日本原燃株式会社	
資料番号	保) 埋設個別 03 R2
提出年月日	2022年6月2日

組織改正に伴い実施職位に変更がある業務に係る 補足説明資料

本資料は、【保) 埋設個別 03】の改訂版 (R2) である。
改訂内容を以下に示す。

図1 埋設事業部の組織改正の概要

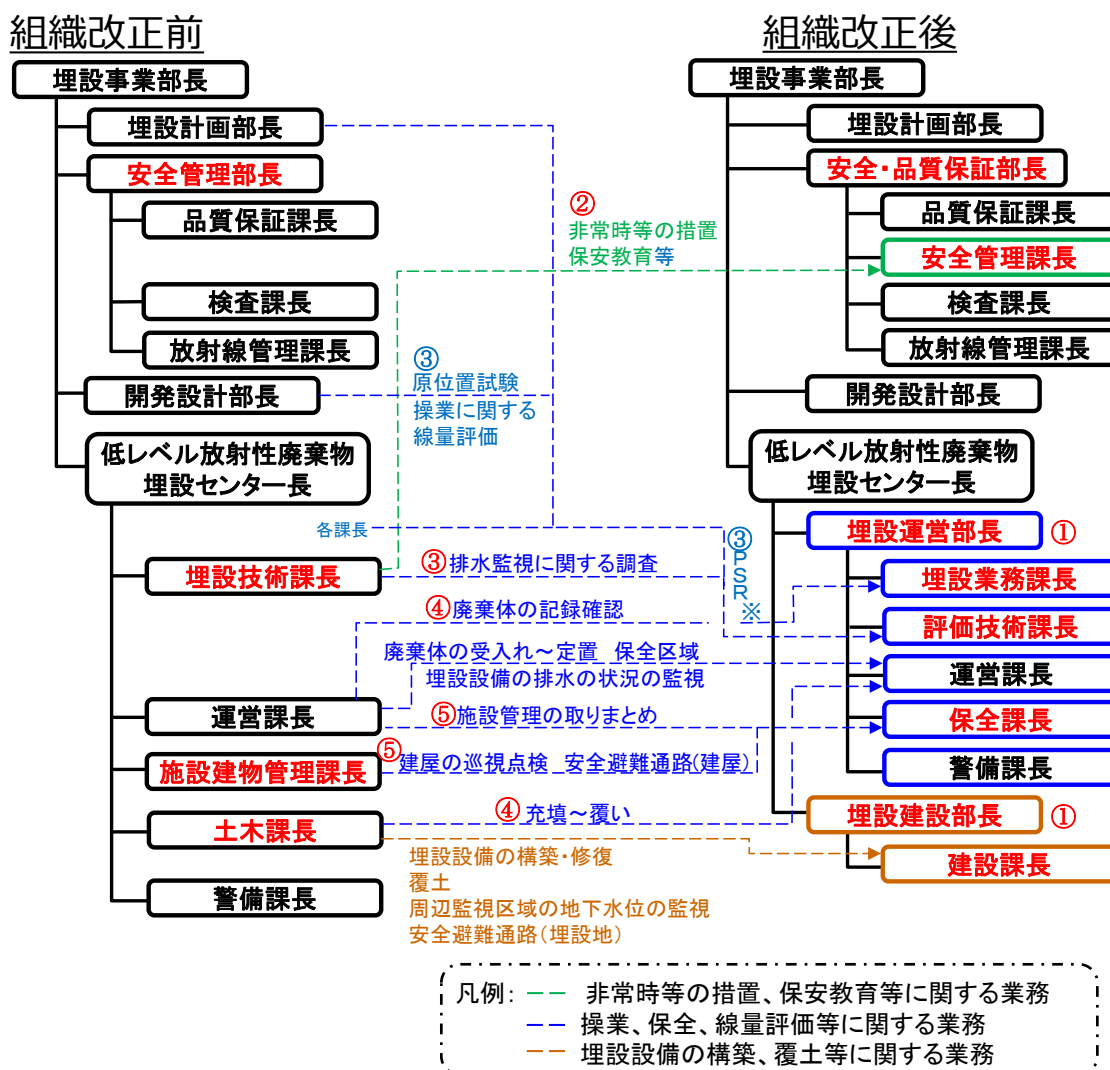
2.1の諸課題に対応するための組織改正上の対応を下記①～⑤に示す。また、それらの対応を踏まえた埋設事業部の組織改正の概要を図1に示す。

- ① 廃棄体受入れの確実な継続や埋設設備構築といった保安活動を着実に実施するため、センター長配下に操業、建設に係る部長をそれぞれ配置し、操業、建設業務の管理をきめ細やかにできる体制とする。（【A】に対応）
- ② 埋設技術課長が所管する安全管理の業務（非常時等の措置及び保安教育等）を埋設センター外の安全管理課長へ移管し、専念して対応させることにより、事業部内けん制機能及び他事業部との連携を強化する。（【B】に対応）
- ③ 埋設施設の定期的な評価（以下「PSR」という。）に関し、下記の業務を評価技術課長に移管する。
 - ・開発設計部長が実施する原位置試験の業務
 - ・埋設技術課長が実施する排水監視に関する調査業務上記の業務の他、開発設計部長が実施している操業に関する線量評価や埋設計画部長、各課長が行う評価を踏まえ、PSR報告書として取りまとめる業務についても埋設技術課長から評価技術課長に移管する。（【C】に対応）
- ④ 埋設設備での操業は、運営課長が廃棄体の受入れから定置を行った後、土木課長が充填材充填から覆い施工までを行っているが、操業の行為である廃棄体の受入れ（受け入れた廃棄体の外観確認を含む）、定置、充填材充填、上部ポーラスコンクリート層設置及び覆い施工を運営課長が一連で管理できるよう業務の集中化を行う。なお、運営課長が所管していた受入れ前の廃棄体の記録確認は、原子炉等規制法第五十一条の六第二項に基づく廃棄物埋設確認申請（廃棄体）に係る業務として埋設業務課長が実施する。（【C】に対応）
- ⑤ 現行の運営課長が所管する業務のうち、施設管理に関する業務に専念して対応する保全課長を配置する。また、主に管理建屋に関する施設管理を所管してい

る施設建物管理課長の業務を、保全課長へ移管する。

（【C】に対応）
